原子力規制における検査制度の見直しに伴う
保安規定（変更）認可申請について
（7月27日審査会合指摘事項を踏まえた補正申請内容）
【再処理施設、廃棄物管理施設、加工施設（濃縮）
廃棄物埋設施設、加工施設（MOX）】

日本原燃株式会社

2020年8月21日

【審査会合等における指摘事項】

2. 指摘事項 1 への対応(3 / 4)

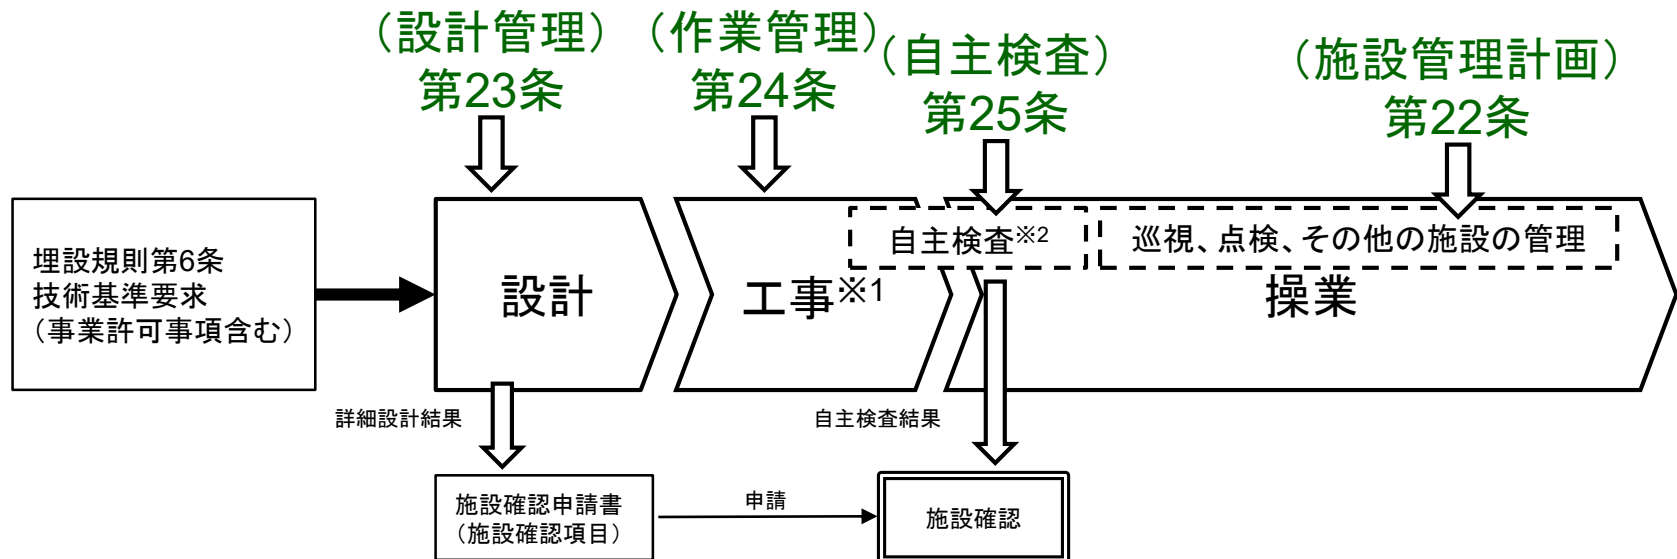
指摘事項1-2 :

技術基準要求と施設管理及び施設確認との関係を整理し、説明すること。

- 埋設規則第6条の技術基準要求（事業許可事項含む）は、設計管理（保安規定第23条）に基づき技術基準、許可事項を満足するよう設計し、その結果を施設確認申請書として申請。
- 上記設計管理の結果を踏まえ、設備の設置工事を行う際には、作業管理（保安規定第24条）を適用。
- 廃棄物埋設施設等に係る自主検査の実施（保安規定第25条）に基づき、設備が技術基準及び事業許可事項に適合していることを自主検査し、その結果を踏まえて施設確認。
- 施設管理計画（保安規定第22条）に基づき、技術基準、事業許可事項を満足するよう維持。
- 上記を踏まえ、変更認可申請の補正を行った。(次頁参照) (詳細は資料 2 添付 1 ,10-2参照)

再処理施設における構成管理の三要素の均衡維持（「前処理建屋 中圧空気圧縮装置更新工事」の例）

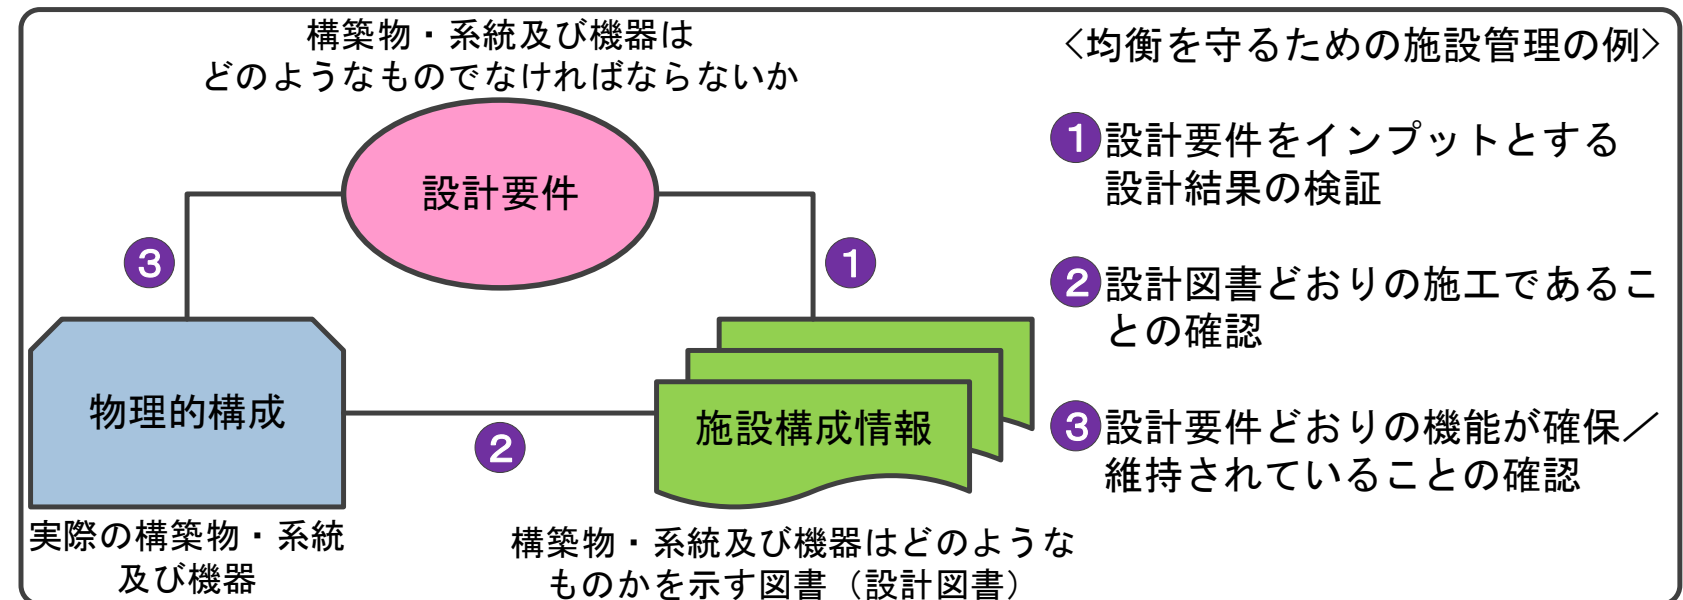
再処理施設及び廃棄物管理施設における設計管理、作業管理及び構成管理について、実施者が不明確であるため、説明すること。

また、複数部署によりどのように構成管理の三要素の均衡が維持されるのかを説明すること。

- 前処理課（設計責任者）は、設計要件が施設構成情報（設計図書、仕様書等）に適切に反映されていること<①の確認>を設計の検証にて確認する。また、前処理機械課が行った更新工事後の試験・自主検査の結果により、施設構成情報どおりの設備であること<②の確認>、設計要件を満たす設備であること<③の確認>の確認を、設計の妥当性確認として実施する。

- 運転部（運転責任者）は、設計要件どおりに設備が維持されていること<③の確認>を巡視、監視により確認している。また、不適合事象等を発見した場合には、前処理課に連絡を行い、施設構成情報と物理的構成との整合<②の確認>を図る。
- 前処理機械課（施工、試験責任者）は、点検・巡視及び自主検査等により均衡が維持されていること<②③の確認>を確認する。また、不適合事象等を発見した場合には、是正を図る。<②の確認>
- 前処理課および前処理機械課は、不適合の状況について、情報を共有する。
